Bijlage 2: Commentaar petitiegroep op second opinion van Goudappel.

Opdrachtgever	Gemeente Wassenaar
Datum	22 februari 2024
Auteur	Joost Verhoeven
Kenmerk	016939.N1.05
Kenmerk opdrachtgever	Z/24/083179
Status	Definitief
Pagina	1/14

Second opinion Schouwweg Noord

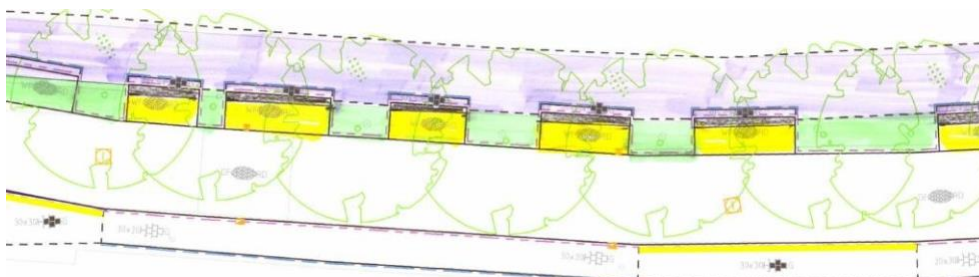
Door alleen autoverkeer in één richting toe te staan in combinatie met parkeren op de rijbaan wordt het autoverkeer niet belemmerd door geparkeerde auto's op de rijbaan, er zijn geen tegenliggers waarmee rekening moet worden gehouden. Los van dit aspect gelden alle bezwaren die genoemd zijn in de voorgaande paragraaf. Daarbij komt dat de bewoners van de Schouwweg Noord deels via andere straten moeten omrijden als ze vertrekken of thuiskomen. De extra tijd die dit kost is beperkt, maar deze andere straten worden hierdoor wel drukker.

Dit is een oplossing waarbij het fietspad behouden zou kunnen worden. Wij pleiten niet per se voor deze oplossing.
